Révision générale du plan local d'urbanisme de DOUVRES

Le projet de PLU de la Commune de DOUVRES, en cours d'élaboration, prévoit la création d'une zone constructible AU en lisière du château et du lotissement qui le borde, avec la création d'un lotissement.

Ce document apporte des arguments afin de démontrer que la création d'un lotissement dans cette zone AU comporte des risques au sens environnemental et que par ailleurs, son utilité au regard des projections et objectifs décrits dans les documents joints au PLU peut être remise en question.

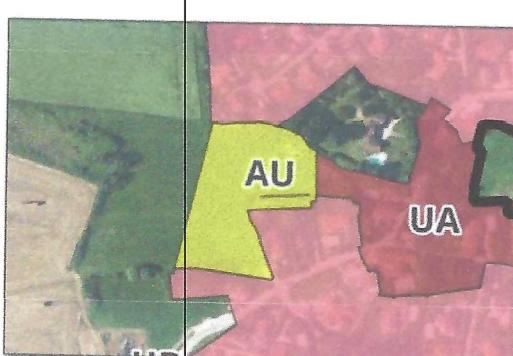
Le projet de PLU prévoit la création d'une zone AU en bordure ouest.

A l'inverse, nous retrouvons la création d'une unique zone AU, destinée à de l'habitat, en entrée Ouest de village, le long de la RD 36B. Cette dernière a été stratégiquement positionnée afin de prendre en compte la proximité avec la centralité équipée et les continuités en mobilité douce connectant les communes voisines. De même, elle respecte le front urbain intangible défini par le SCoT.

Ainsi, une unique zone AU a été créée, en extension de l'enveloppe urbaine, en entrée de village Ouest de la commune et à proximité même de la centralité équipée. Cette position respecte directement le front urbain intangible défini par le SCoT.

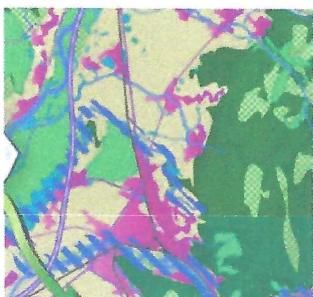
L'urbanisation de cette zone pose la question du respect de la zone humide de l'inventaire départemental, pour la partie nord de la parcelle.

En effet, si l'on superpose l'inventaire des zones humides du CEN de l'Ain (à gauche), avec les délimitations de la future zone AU et du cadastre, la partie nord de la parcelle ne semble pas urbanisable :

L'évaluation environnementale du Rapport de présentation (Tome 4, p.11) indique par ailleurs que des sondages pédologiques concluent à un « sondage caractéristique de zone humide » sur l'intégralité de la parcelle, et pas seulement sa partie nord :
